SPZ.271.41.2016

**Przetargu nieograniczonego na przebudowę infrastruktury Skate Parku  
w Piotrkowie Trybunalskim.**

**Ogrodzenie Skateparku**

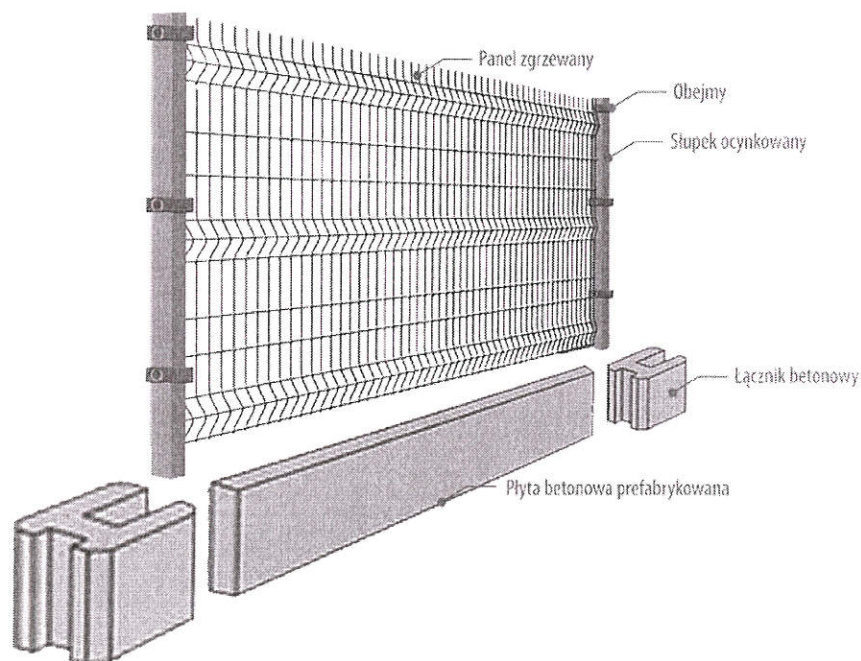
Prosimy o załączenie rysunków i opisu do nowoprojektowanego ogrodzenia.

Zamawiający dołącza opis do nowoprojektowanego ogrodzenia. Jednocześnie poprawia omyłkę w przedmiarze w pozycji 37 z 145 mb na 73 mb.

W chwili obecnej Skateparku otoczony jest ogrodzeniem o wysokości 2,20 m wykonanym z ocynkowanych paneli zgrzewanych. W ogrodzeniu znajdują się dwie furtki i jedna brama dwuprzęsłowa, które zapewniają dojazd i dojazd na teren obiektu.

Istniejące ogrodzenie od strony południowej i zachodniej należy przesunąć zgodnie z planem zagospodarowania tak by otoczyć nowy Skatepark.

Rozbiórkę należy prowadzić ostrożnie aby nie uszkodzić demontowanych elementów ogrodzenia, gdyż będą one wykorzystane do ponownego montażu, szczególnie dotyczy się to furtek i bramy. Schemat montażu ze wskazaniem elementów składowych ogrodzenia przedstawia poniższy szkic.

Ponieważ długość nowego ogrodzenia wynosi 73 mb i jest większa od istniejącego, należy uzupełnić brakujące fragmenty ogrodzenia panelami zgrzewanymi takimi samymi jak w istniejącym ogrodzeniu. Podobnie należy postąpić z słupkami, łącznikami betonowymi i płytą prefabrykowaną. Wszystkie elementy stalowe powinny być wykonane ze stali ocynkowanej.
